Vysvětlení zadávací dokumentace č. 7

podle §§ 98, 99 zákona č. 134/2016 Sb., o zadávání veřejných zakázek v platném znění (dále jen „Zákon“)

ULIČNÍ VPUŠŤ S KALOVÝM KOŠEM A PACHOVOU UZÁVĚRKOU

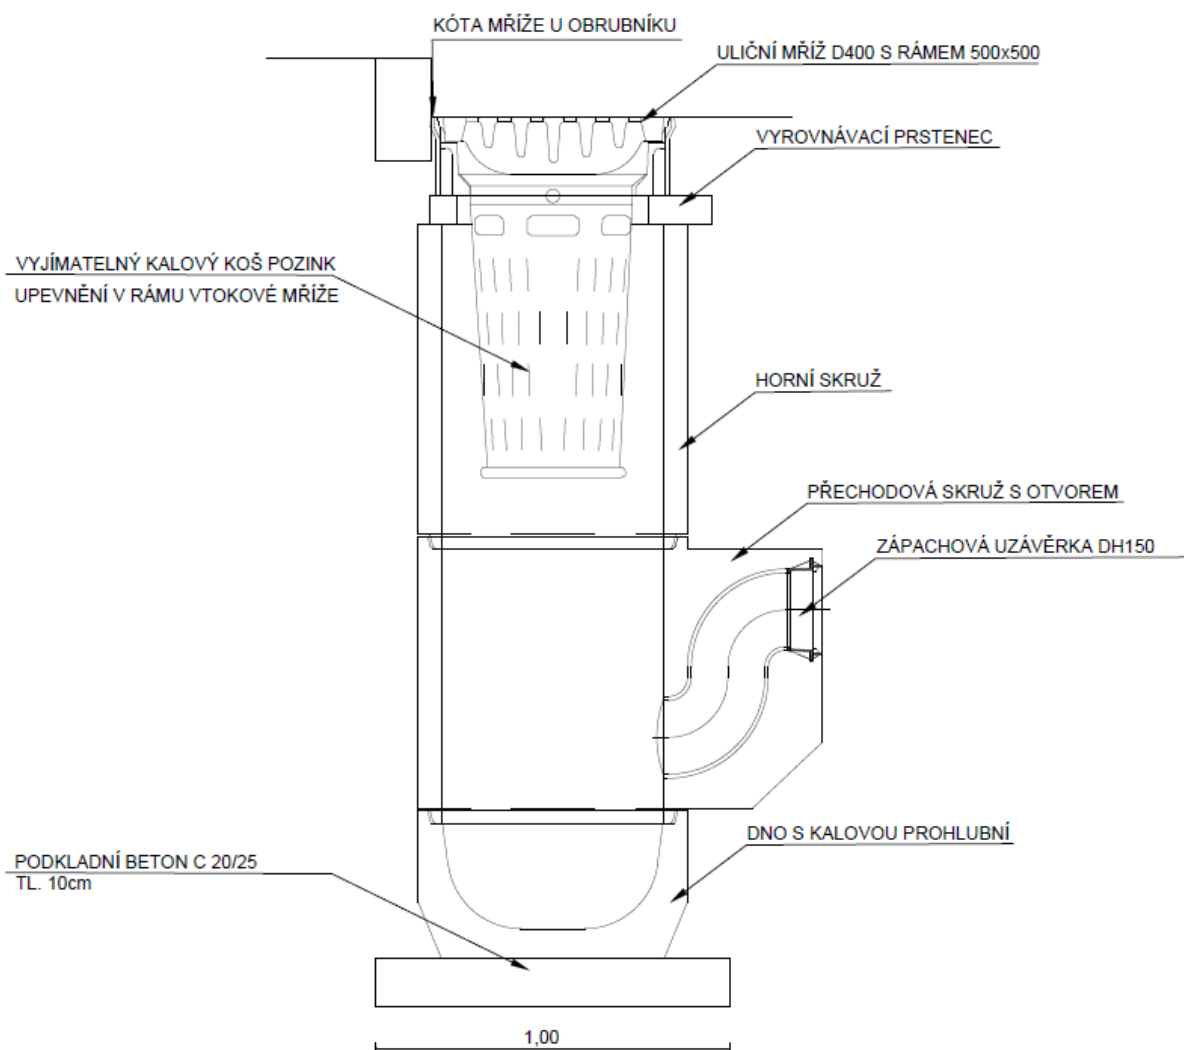
- 1) „Ve výkaze výměr na výše uvedenou zakázku máte uvedeny nově navržené trativody PVC DN150 v délce 2 222,5 m. Mají být trativody flexibilní nebo z tubé trubky? Pokud má být použita tubá trubka, prosím o uvedení SN.
- 2) Položka „potrubí z trub plastových odpadních DN do 150 mm v délce 141,55m. Mohla by být upřesněna?
- 3) Položka „vpust“ kanalizační uliční komplet z betonových dílců – 57 ks“. Jaký typ vpusti má zadavatel namyslí? Je zde kalové dno nebo dno s odtokem?“.

ad 3) Uliční vpusti budou provedeny s kalovým dnem.

Schéma vpusti:
